Trafikk
Toglederområde Sør-Vest

**BERGENSBANEN
ÅL STASJON
ENDRING I INFRASTRUKTUR
ENDRING I STREKNINGSBESKRIVELSE FOR
JERNBANENETTET(SJN)
OPPHEVELSE AV SIRKULÆRE**

Fra fredag 13.05.2022 gjelder følgende:

Sporarrangement på Ål stasjon er utformet slik:

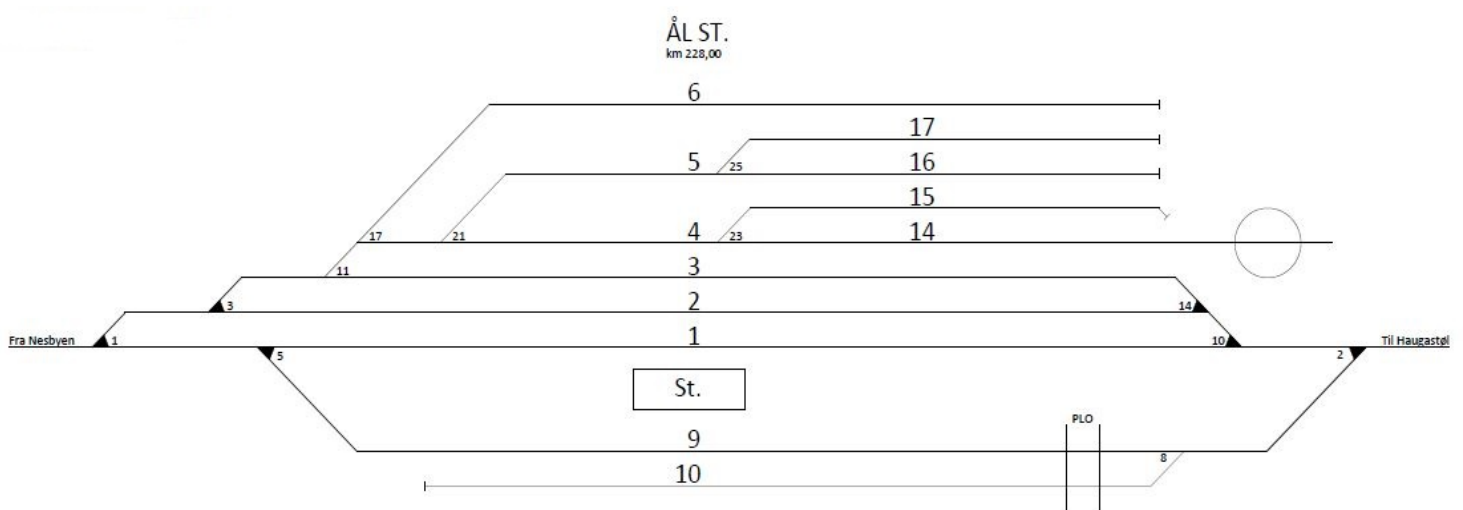
- Sporveksel 7,13,16, 20, 22 og 27 er fjernet.
- Sporveksel 17 er flyttet fra spor 3 til usikret område i spor 6 innenfor sporsperre I.
- S. lås II og S. lås III er fjernet.
- Sporveksel 8 og 11 er utstyrt med lokalomstillere.
- Spor 6 er 158 m.
